福島第一原子力発電所における地すべりの可能性について

コメント回答

耐震重要施設の周辺斜面による波及影響について

2023年6月9日

図 運用補助共用施設周辺平面図

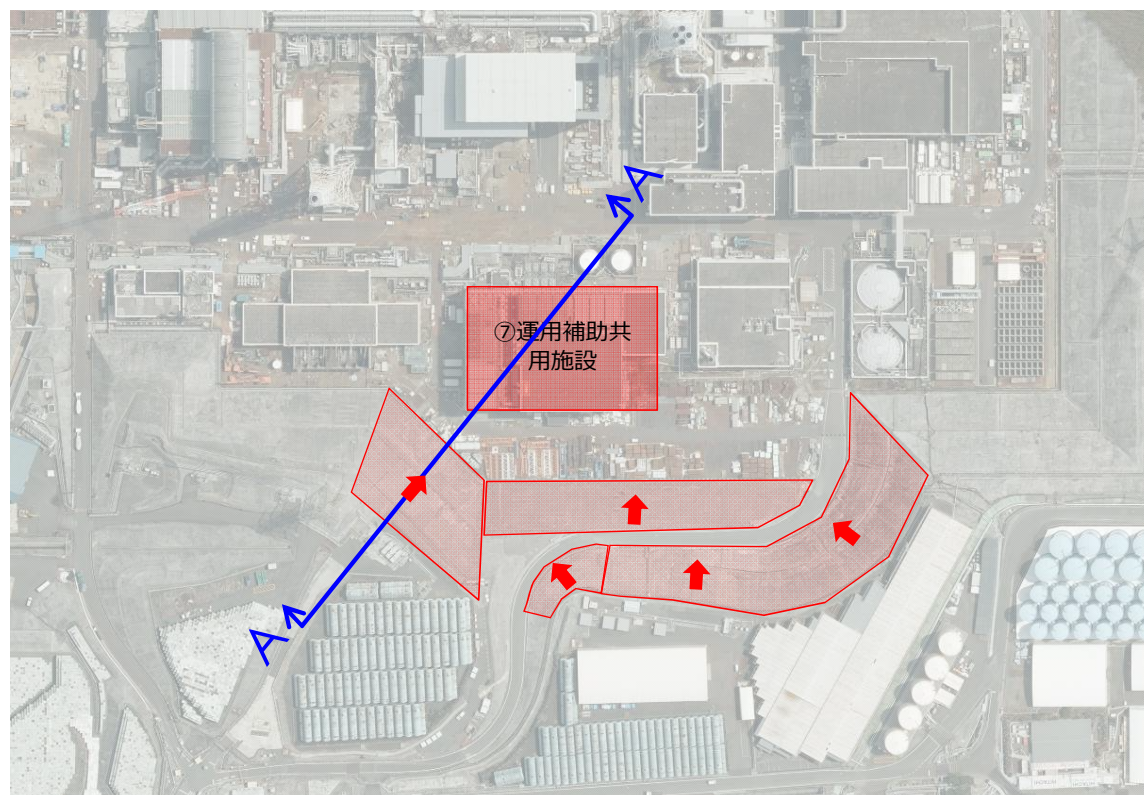
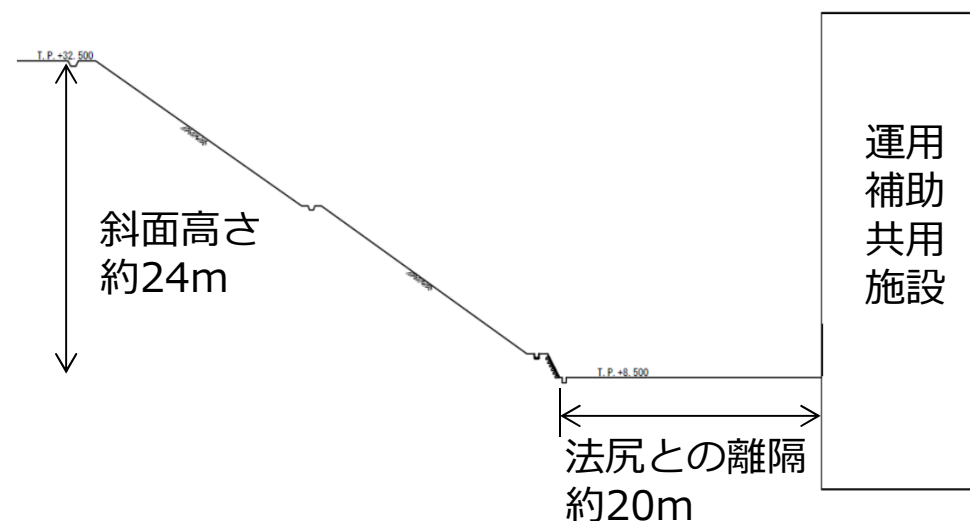
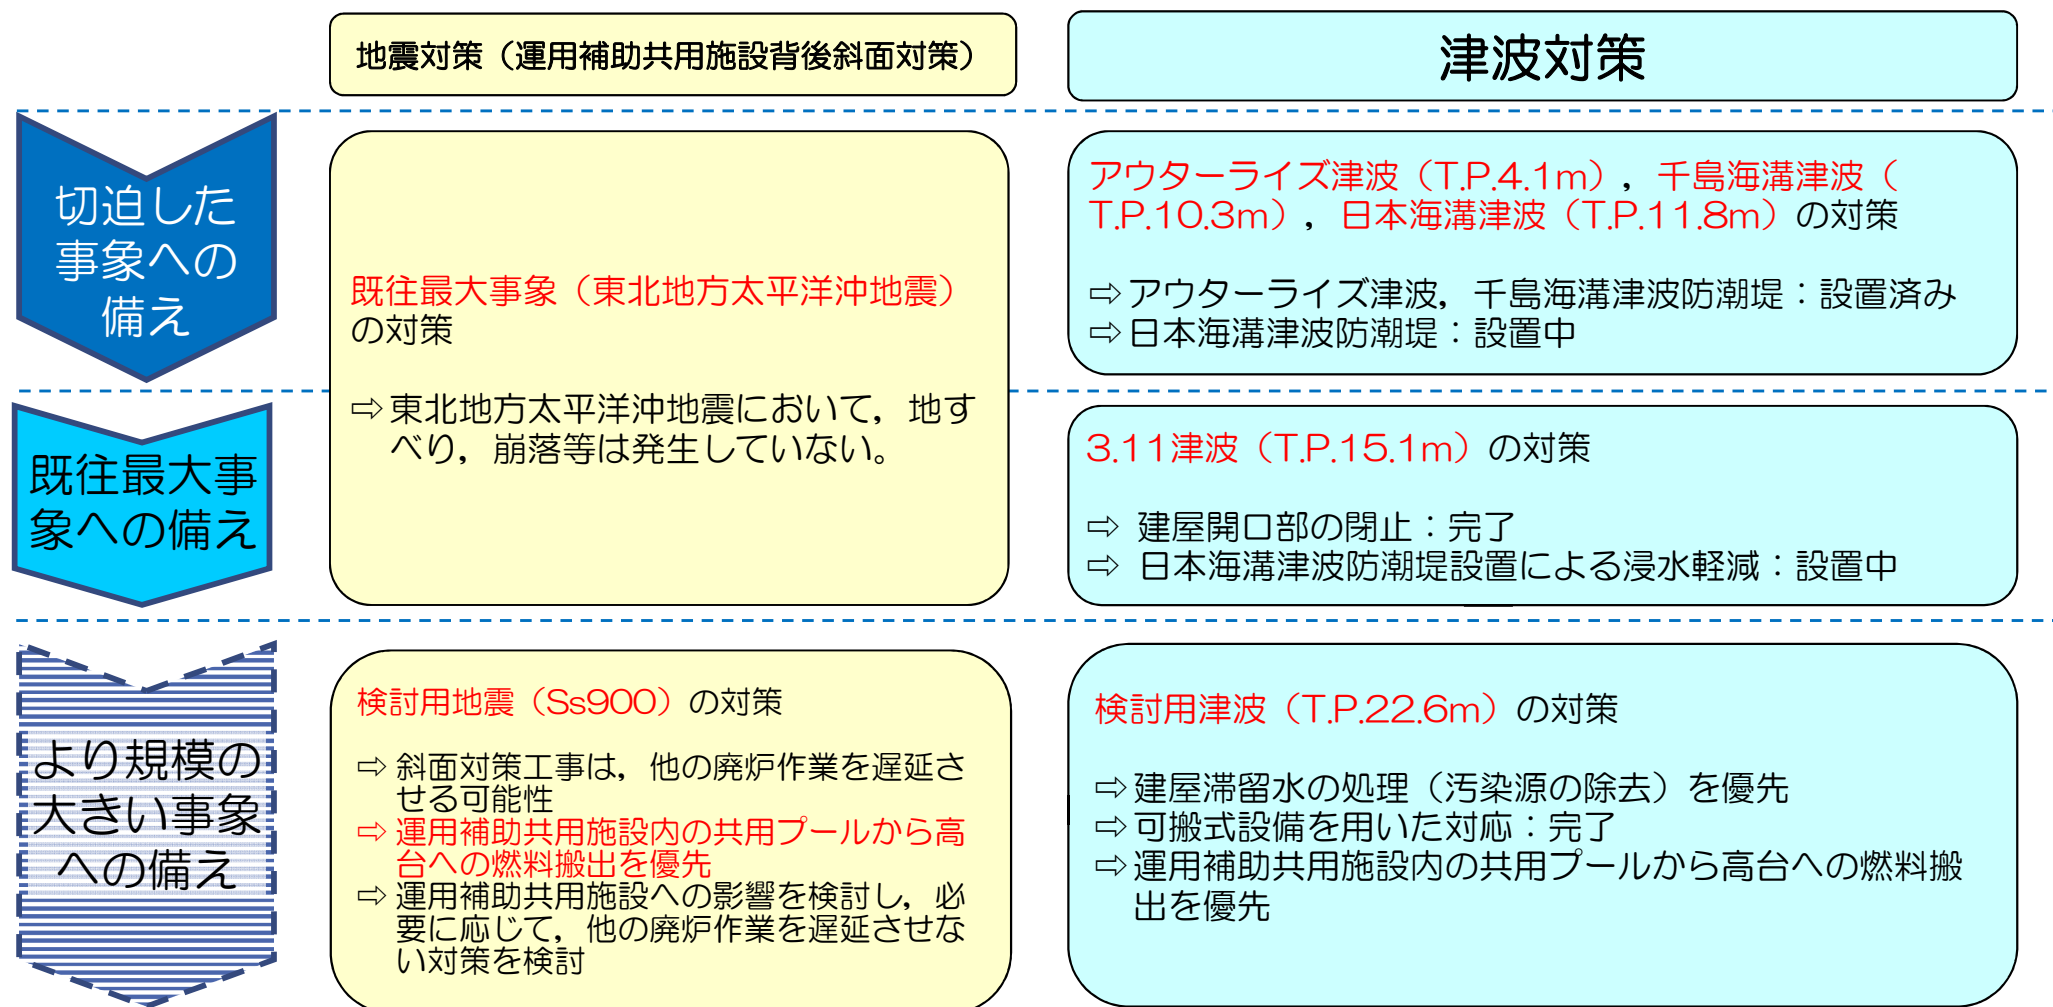
No.	実施日	指摘事項	回答内容
7	2022.12.7 技術会合	重要施設等周辺の斜面安定性に関して、Ss900 を用いた検討を実施すること。なお、現在の1Fの特徴を踏まえて、評価対象とする重要施設等を選定すること（規制庁）。	本件（福島第一原子力発電所における地すべりの可能性について）とは別途、各耐震重要施設への周辺斜面による波及影響として検討する。
8	2023.4.25 技術会合	コメントリストのNo.7について、まずは、どこが弱いかわかり、スケジュールを含めて説明してほしい（規制庁）。	今回、本資料にて説明。
9	2023.4.25 技術会合	東京電力の資料の中に、タンクの滑動に対して要因分析を行い、恒久的な対策を検討するとある。要因分析の内容を示してほしい。また、3.16地震の時に鉛直が水平より非常に大きかったことに対する見解を教えてください（規制庁）。	本件（福島第一原子力発電所における地すべりの可能性について）とは別途、技術会合、面談において報告する。
10	2023.4.25 技術会合	ボーリング調査・室内試験結果について、引き続き、技術会合にて確認していく（規制庁）。	ボーリング調査、室内試験実施後、風化部物性の検討を行い、結果を報告する。

- ▶ 耐震重要施設に対して影響を及ぼす可能性のある周辺斜面^{※1}は、運用補助共用施設の背後斜面のみ。

※1：耐震重要施設に影響を及ぼす可能性のある斜面は、斜面法尻から耐震重要施設との離隔距離が、約50m以内あるいは斜面高さの約1.4倍以内の斜面^{※2}を抽出した。

- 福島第一原子力発電所は、地震・津波による放射性物質の追加放出リスクを効率的かつ現実的に低減していくため、**事象の切迫度合いに応じた対策を段階的に実施**してきている。
- 対策の実施に伴う作業員被ばくの増加や、リスク源を安定化させるための**廃炉の取り組みの遅延につながる可能性等**についても総合的に勘案する必要がある。
- 当該斜面は東北地方太平洋沖地震を経験しても地すべり、崩落等は発生していない。また、斜面对策工事は長期間を要し他の廃炉作業を遅延させること、および運用補助共用施設内の共用プールの燃料は原子炉建屋プール燃料取り出し完了（2031年内）以降に高台へ搬出を開始する計画（廃炉中長期実行プラン2023）であることから、運用補助共用施設内の**共用プールの燃料搬出を計画通り開始することを優先する**。
